Affaire : Pascal BEAUCHAMP & Mme Frédérique SCHREIBER C / SCCV MONTBONNOT MESANGES  
Ordonnance du 31 octobre 2018, Dossier : 18/00677

**PRE RAPPORT D'EXPERTISE JUDICIAIRE et pré-conclusions à ce stade**

Concernant des désordres et ou malfaçons constatés, sur les parties commune que privatives / logement de M. BEAUCHAMP et Mme SCHREIBER de l'ensemble immobilier situé au 90, rue STENDHAL 38330 MONTBONNOT SAINT MARTIN,

**TRIBUNAL JUDICIAIRE de GRENOBLE**

10 - DETAIL : remontée voie + couvertine sur les places de stationnement - 05 janvier 2021 - Ech. 1/5

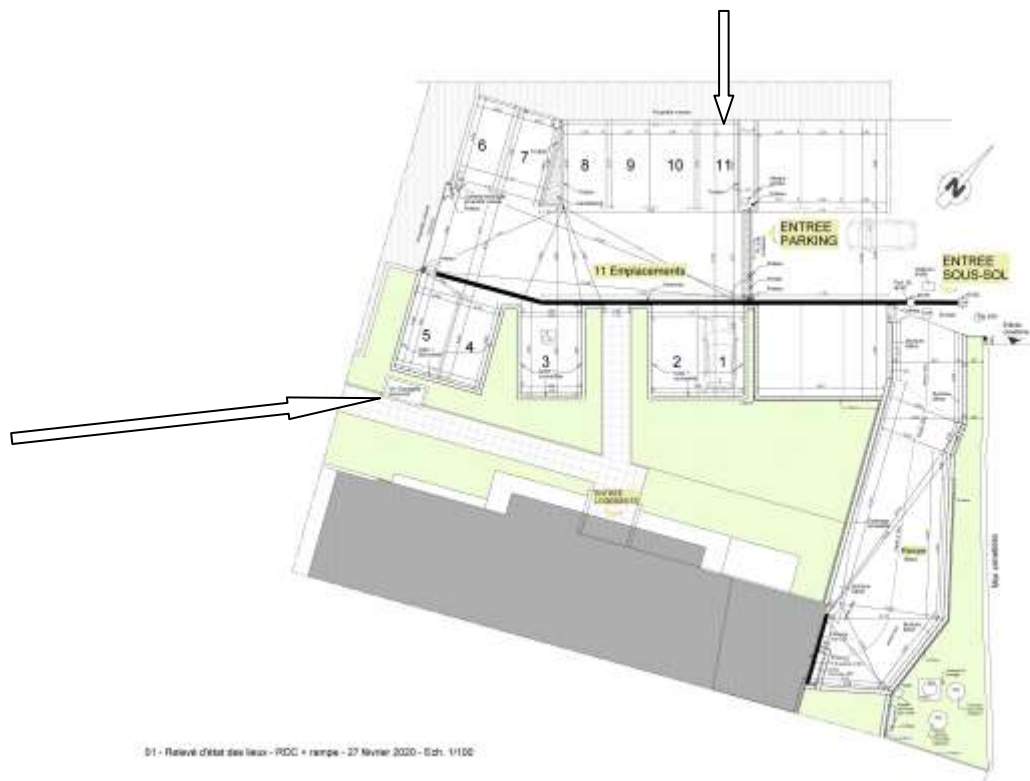
**Les cheminements piétons ont été créés entre les stationnements délimités par des murets en relevé avec de plus des couvertines métalliques débordantes de 3 cm de protection des relevés d'étanchéité qui ont été rapportés sur ces murets, formant chasse roues. (Cf. coupe de détail ci-après)**

Ces couvertines métalliques réduisent les largeurs des stationnements.

Elles sont coupantes et dangereuses (photo) pour les personnes et les biens, provoquant des dégâts sur les véhicules qui tentent de se garer, ces obstacles ne sont pas repérés par les radars de recul.

Ces couvertines sont vissées, nous avons trouvé au sol de nombreuses vis provenant du

chantier, les demandeurs se sont plaints suite à de multiples crevaisons du fait des gravoits de chantier et des angles coupants et saillants.

Nota : Les finitions ne sont pas terminées au droit de ces relevés, le delta MS du complexe d'étanchéité est encore visible et non fermé par une bande soline

D1 - Relevé d'état des lieux - RDC + rampes - 27 février 2020 - Ech. 1/100

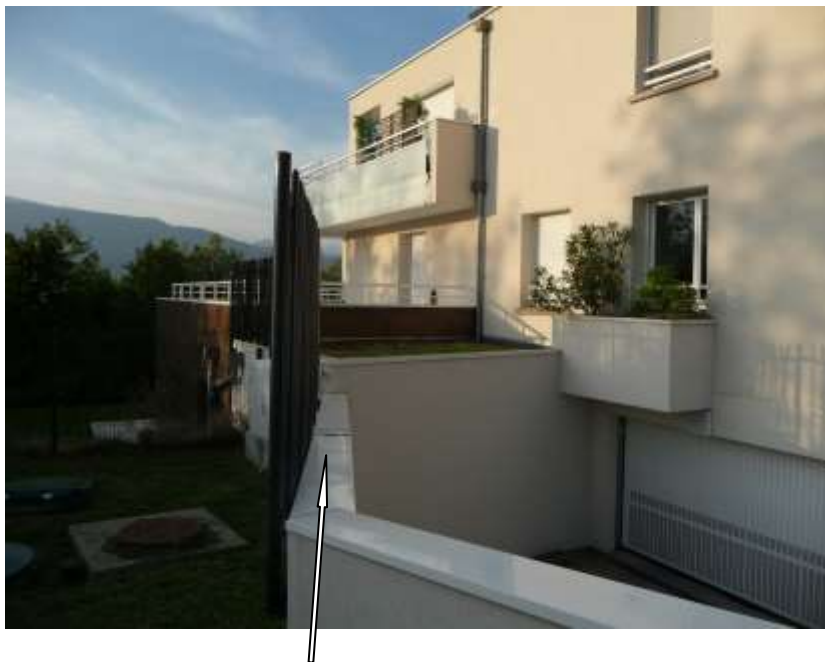
- Il a été constaté la pose d'un portail motorisé coulissant (+ portillon piétons) d'accès au parking extérieur ; ce portail est implanté en mitoyenneté côté Nord est, ce qui réduit encore les largeurs des stationnements rendant l'accès et l'usage complexe avec de multiples manœuvres aux deux places concernées n°1 et 11.

La couverture béton de la ventilation haute du sous-sol débord sur le cheminement piéton en dalles sur plots le long de l'immeuble et créé en **obstacle dangereux au niveau du visage et doit être protégé / signalé par des jardinières**

Ce portail avec portillon piéton a fait l'objet de multiples implantations avec des positions différentes pour ces ouvrages depuis le dossier de permis de construire et les plans au stade du projet

Ce portail coulissant pour accès véhicules légers + portillon piéton délimite les stationnements du bâtiment 3 (locatif) et du bâtiment 2 (accession), il n'est pas sécurisé, il peut s'ouvrir en passant la main par l'espace entre le poteau et le portillon pour atteindre la commande située côté stationnement bâtiment 2.

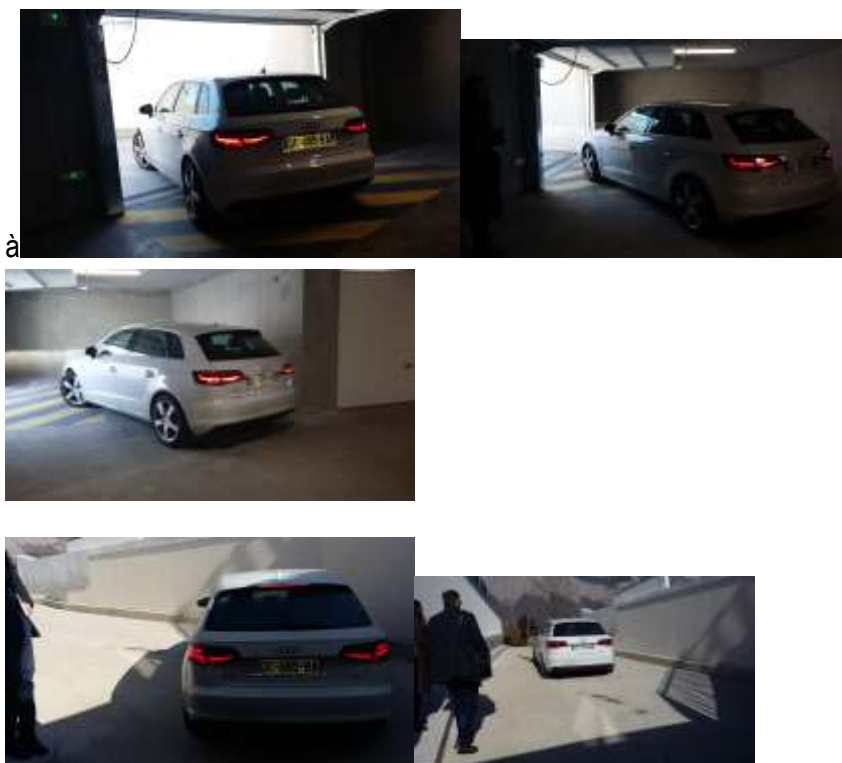
Jean-François BENOIT / expert Judiciaire : Je conduits le véhicule de M. Roberto NERVO (une Audi A3).

Je suis contraint de faire 3 manœuvres à la descente pour accéder au sous-sol car je bute dans le voile béton de la place de stationnement PMR trop proche de l'entrée.

Je suis forcé de reculer et d'avancer à nouveau pour échapper l'angle de la place de stationnement PMR.

De la même manière, il me faut faire 3 manœuvres à la montée pour sortir du sous-sol, toujours du fait de ce voile béton du box PMR qui nae me permet pas d'aligner e véhicule pour sortir directement.

De plus, cette rampe (dont la déclivité et l'ergonomie ont été contrôlées les 27/02/20200 et le 10/09/2020) a été réalisée avec un mur et un contre mur (de type bordure de largeur 25 cm et de hauteur 20 cm côté intérieur et extérieur formant chasse roue), ce qui réduit encore le passage, ces bordures ne semblent pas avoir de justification structurelle (à

confirmer par les concepteurs), elles réduisent la largeur de manœuvres et gênent le bon fonctionnement.

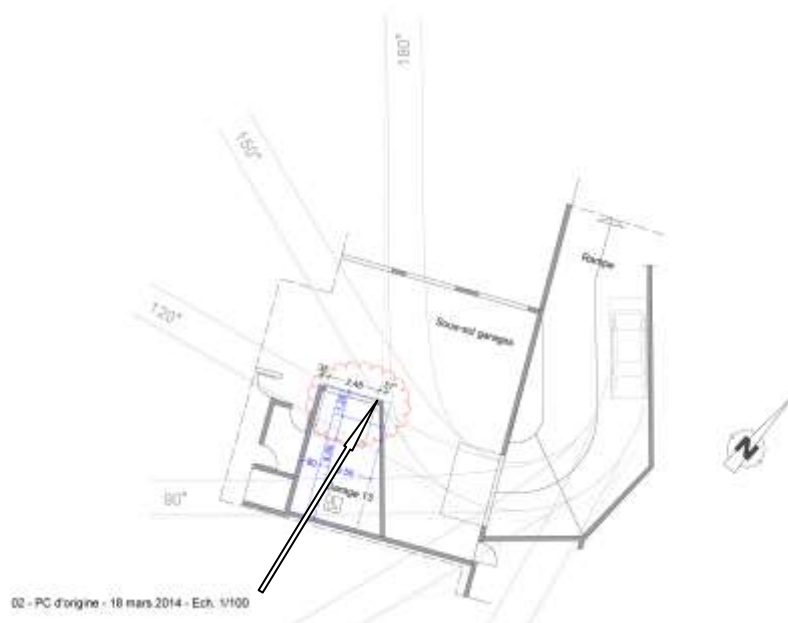
**Les plans de contrôle des stationnements et des accès au sous-sol ainsi que les plans concernant la mise en conformité des stationnements du parking extérieur et de l'accès au sous-sol que nous avons établis sont ci-après dans le présent pré rapport.**

**Il s'avère que le plan du permis d'origine fait apparaître un Box PMR non conforme au sous-sol, cette place a été élargie pour donner une dimension conforme à la norme d'accessibilité PMR en vigueur.**

**Plan contrôle PC d'origine en annexe 2 au présent pré rapport**

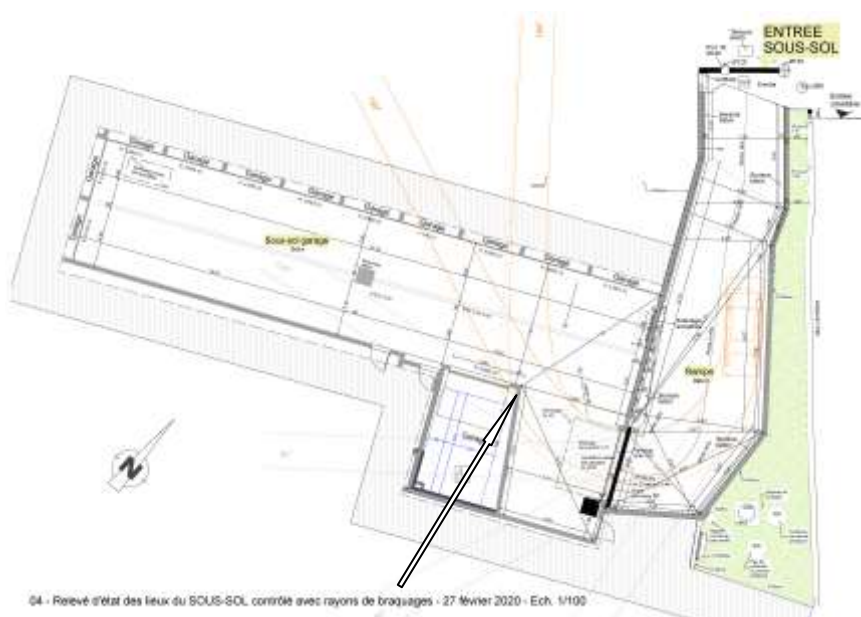
Sur les plans du PC d'origine avant mise en conformité du box PMR et avant création des bordures, le rayon de braquage maximum permet de passer sans manœuvrer

Sur la base du relevé effectué sur site, même en rasant les bordures, le rayon de braquage maximum ne permet pas d'éviter le voile du box 13 PMR, ce qui contraint les véhicules à manœuvrer pour accéder / sortir au sous-sol

### Plan proposition rampe en annexe 4 au présent pré rapport

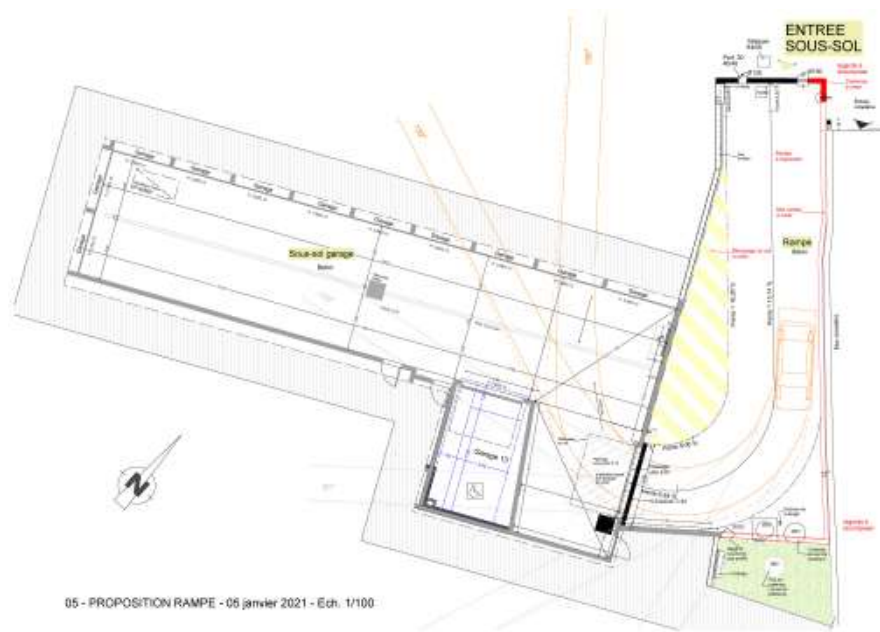
Il est important de préciser que, comme l'a confirmé sur site Me ROBICHON, l'ensemble des défenseurs concernés par cet ouvrage non conforme a reconnu que la rampe réalisée est non conforme et qu'elle doit être reprise (un projet serait en cours d'élaboration depuis quatre ans à ce sujet).

Ces éléments non transmis, j'ai donc du effectuer de nombreux relevés complémentaires pour contrôler la conformité des existants (parkings et rampes).

Nous avons dessiné et chiffré les travaux de mise en conformité, ces éléments sont ci-après.

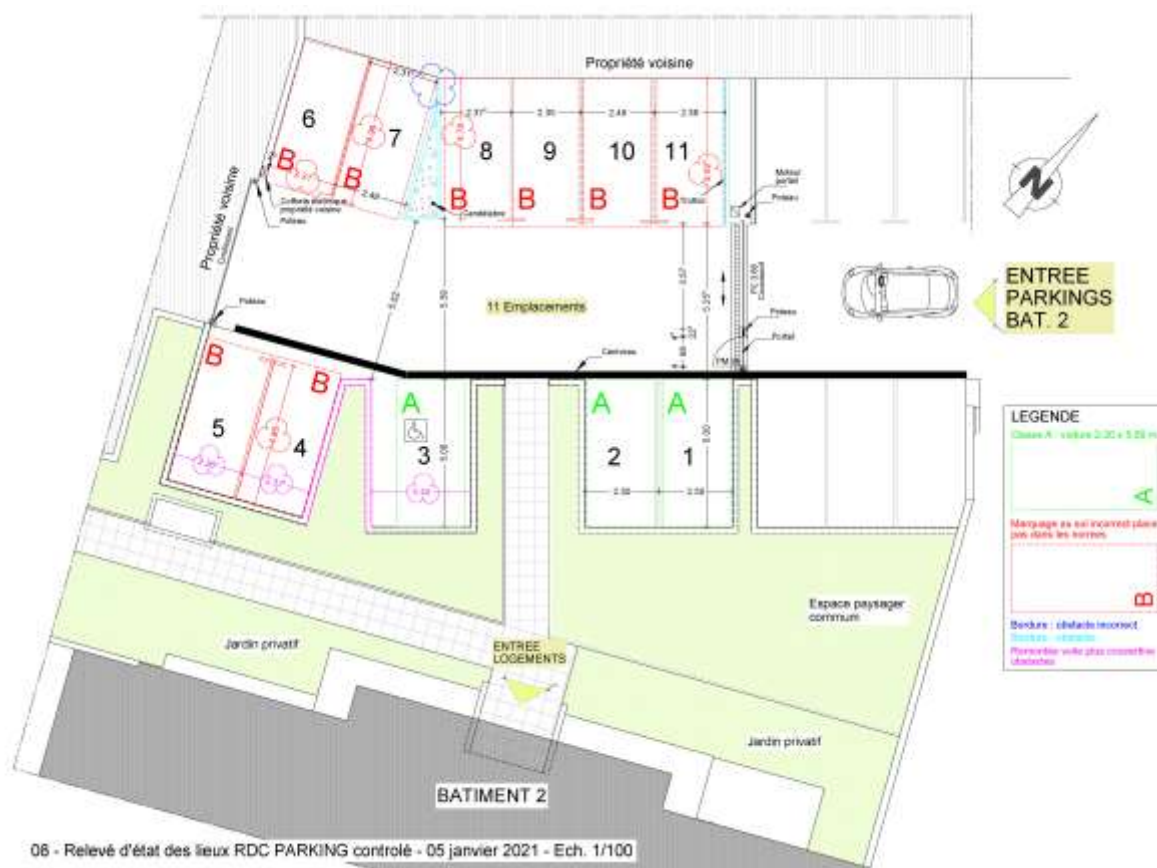
- il apparaît que le portail coulissant du voisin côté Ouest n'a pas été posé comme défini sur le permis, il vient empiéter sur la limite de propriété du bâtiment 2 et le poteaux de réception ainsi que le coffret électriques ont été construits sur la propriété du bâtiment 2, en servitude et formant des obstacles
- Le portail coulissant + portillon délimitant les stationnements du bâtiment 3 (locatif) et du bâtiment 2 (accession), côté Est, est lui aussi mal implanté, il pénalise la circulation des véhicules en la réduisant principalement pour les places n°1 et n°11 car il a été posé en le rapprochant légèrement des places 1 et 11, ce qui réduit d'autant les possibilités de manœuvrer.

- Nota : Ce portail avec portillon piéton a fait l'objet de multiples implantations avec des positions différents pour ces ouvrages entre le dossier de permis de construire et les plans au stade du projet et ce qui a été réalisé sur site.

**Constat:** seulement 11 places de stationnement ont été créées pour les 12 logements du bâtiment 2

## Plan relevé et contrôle stationnement parking et classe d'appartenance en annexe 5 au présent pré rapport

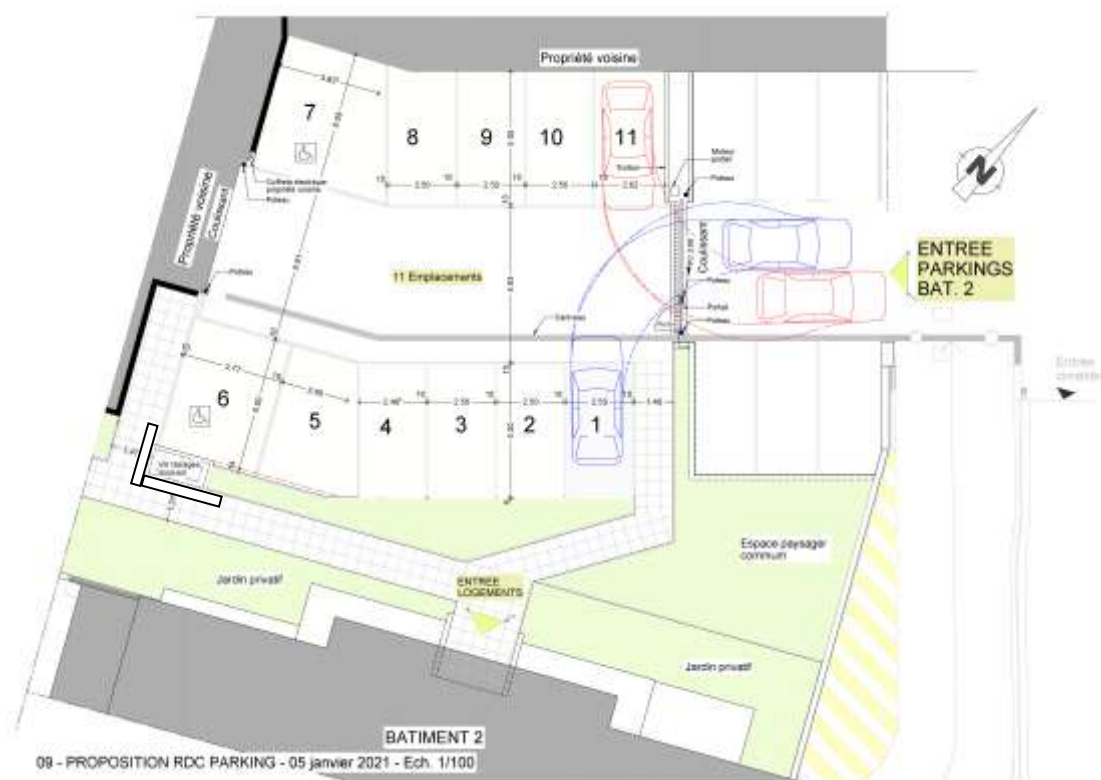
Ces erreurs relèvent de l'Exécution

Les ouvrages sont impropres à leur destination tant ils sont difficilement utilisables et pour certains impossibles à utiliser (impossible d'ouvrir les portières de la voiture une fois garé et / ou obligation de marcher sur et à proximité des couvertines métalliques qui sont glissantes et coupantes)

Il convient de remanier entièrement ce parc de stationnement en arasant les relevés et en réimplantant entièrement toutes les places de stationnement comme indiqué sur les plans qui sont annexés au présent pré rapport d'expertise

**Plan / proposition d'aménagement rampe en annexe 7 au présent pré rapport**

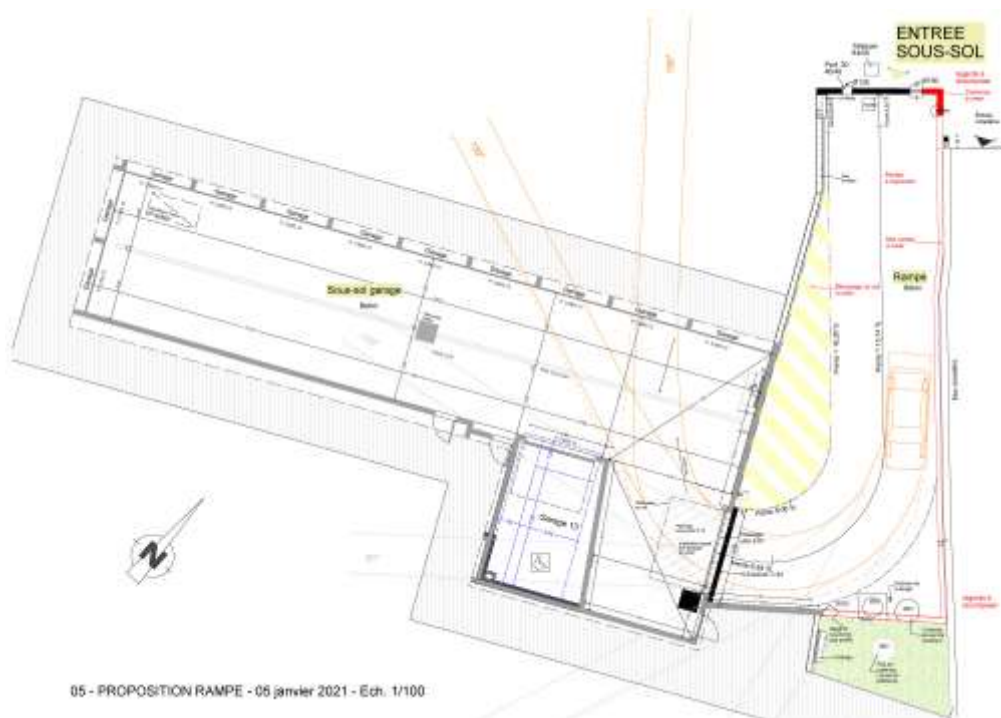
Il convient de démolir la rampe actuelle et de la refaire suivant les plans et les chiffrages annexés, afin de la rendre plus ergonomique et fonctionnelle et ainsi permettre aux utilisateurs de retrouver un usage normal pour accéder et pour sortir du sous-sol en voiture, car la rampe actuelle ne le permet pas, particulièrement lorsque le sol est humide ou enneigé.

**Coût estimatif provisoire de la mise en conformité suivant la proposition de plan d'aménagement et de mise en conformité de la rampe ci-après :**

**Coût estimatif HT 275 000,00 € HT**

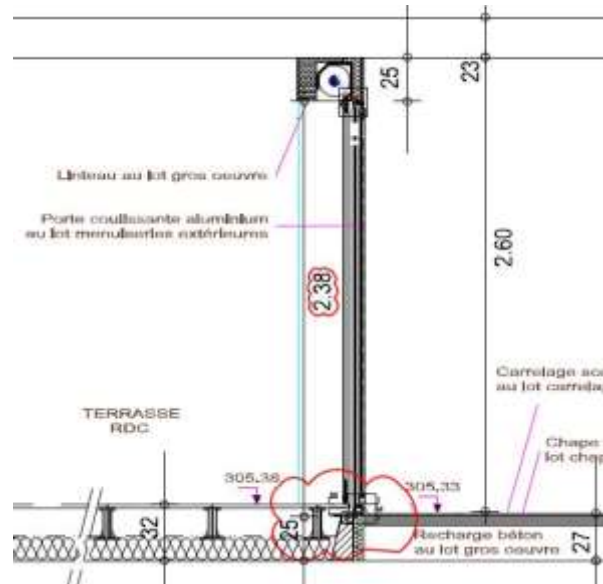
Carrelage sur plot

calage aléatoire

orifice de drainage non protégé par  
busette

Les calages au droit des seuils sont ponctuels et aléatoires avec des cales amovibles posées directement sur les seuils **contrairement aux plans JFI ci-après**

Un seuil de menuiserie n'est en aucun cas un support pour une dalle / carrelage sur plot sauf disposition spécifique définie et détaillée dans les pièces écrites, plans et détails d'exécution des entreprises.

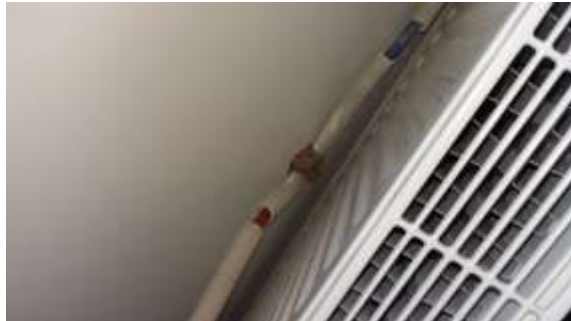
- Radiateur : Le calfeutrement au droit de la pénétration des réseaux provenant du doublage n'a pas été réalisé

**IMPORTANT** : Ceci est un défaut généralisé d'exécution pour l'ensemble des radiateurs de l'ensemble du logement, ce qui provoque des phénomènes de convection non maîtrisés, de courants d'air froids et un apport d'humidité incompatibles avec les normes thermiques et sanitaires en vigueur.

#### Reprise dalle pour mise en conformité surcharge d'exploitation

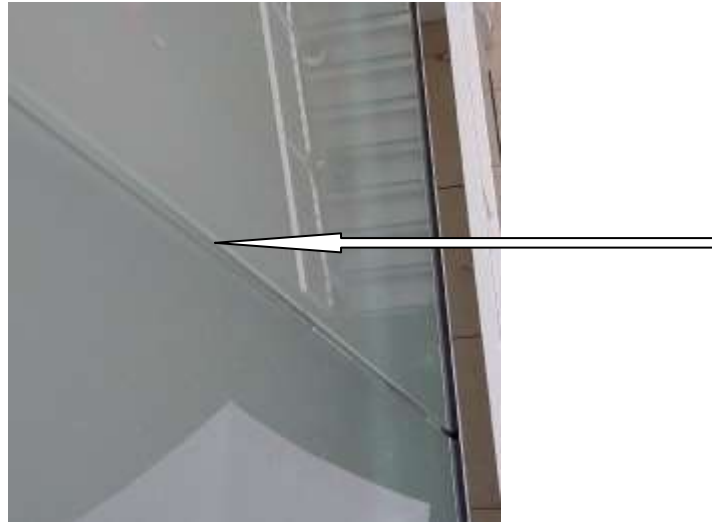
- La surcharge d'exploitation demandée par les acquéreurs dans le but de faire installer un four à pain extérieure n'a pas été respectée par la SCCV MONTBONNOT MESANGE, cela malgré les documents transmis par les demandeurs à ce sujet et les rappels faits en cours de construction. Les demandeurs ont installé une « plancha », ce qui ne correspond en aucun cas à l'usage initial souhaité.

Ce type de travaux est maintenant pratiquement inenvisageable au regard de l'ensemble des contraintes et des impacts générés par la démolition et reprise d'une dalle (**provision de 40 000,00 € HT** pour ces travaux ayant un impact sur : étanchéité + dalles, sur menuiseries extérieures, sur dalle à l'intérieur du logement pour reprise du ferrailage, des menuiseries extérieures, du plancher chauffant, des ouvrages mitoyens et des impacts chez les voisins).
